Samenvatting inspectie

Situatieschets

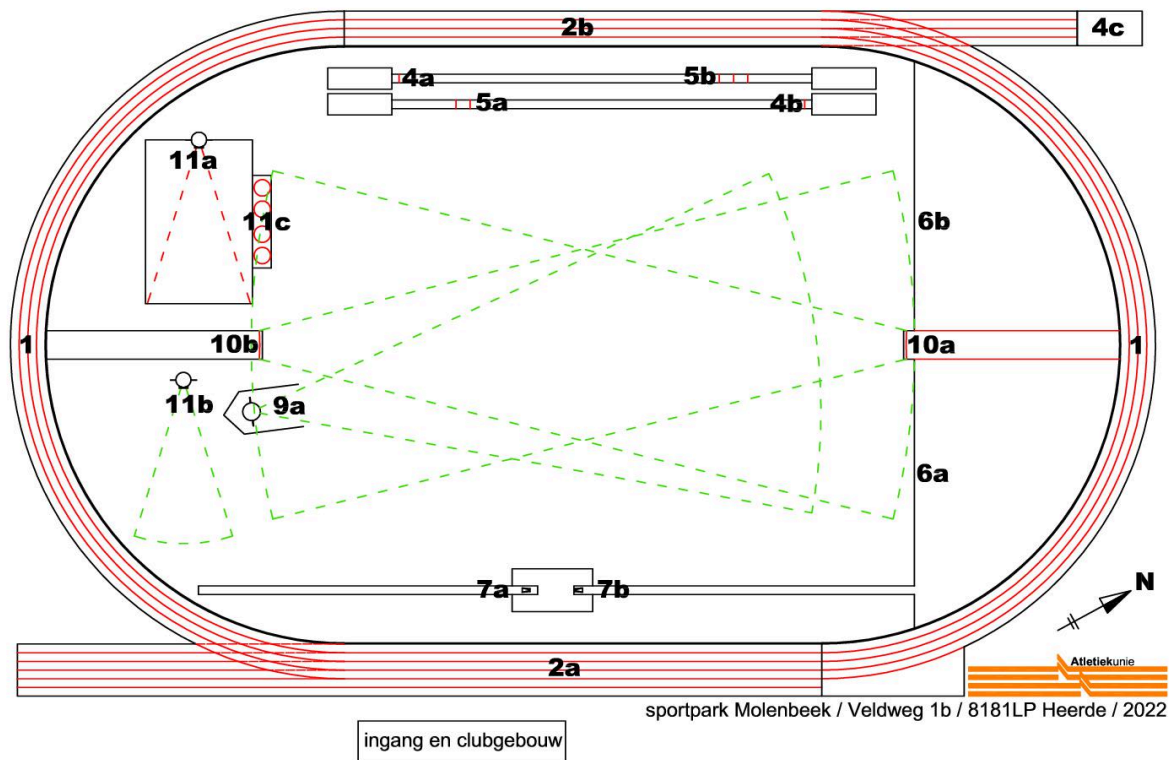
- Voorziening 7B voor polsstokhoogspringen was tijdens de inspectie niet veilig en niet wedstrijdgeschikt, maar kan veilig en wedstrijdgeschikt gemaakt worden door het correct plaatsen van de op de accommodatie aanwezige landingsmat volgens Wedstrijdreglement TR28.12 en van de staanders volgens Wedstrijdreglement TR28.1 en TR28.8 t/m 10. De veiligheid en de wedstrijdgeschiktheid zijn dan ter beoordeling van de wedstrijdleider.
